TOYOTA GAZOO Racing GR86/BRZ Cup 2023

T. R. A. からのお知らせ No.2023-15 (GR86/BRZ)

『 GR86/BRZ Cup Technical Information Vol.3 』

【エンジンアンダーカバー】

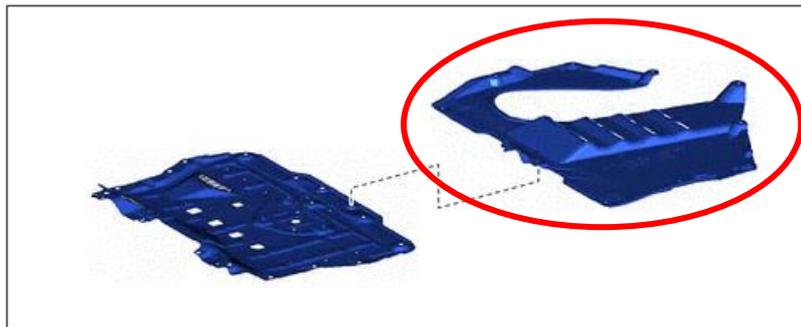
車両規定に於いて、エンジンアンダーカバー（下記品番参照/図中○部）の取り外しが認められました。

トヨタ品番：SU003-09168（エンジンアンダーカバーNO.2）

スバル品番：56410-CC000（アンダーカバー COM FTM）

この部品は車両のトランスミッションの下に装着されており、車両の下側を通る空気の流れを調整し空力性能を向上するとともに、チップング（※1）に対して、車両の保護をしている部品となります。

当該部品を外すことで車両へダメージを与える場合がありますので、作業される場合は充分ご理解いただいた上で対応をお願いします。また、通常は装着状態でのご使用をお願いします。
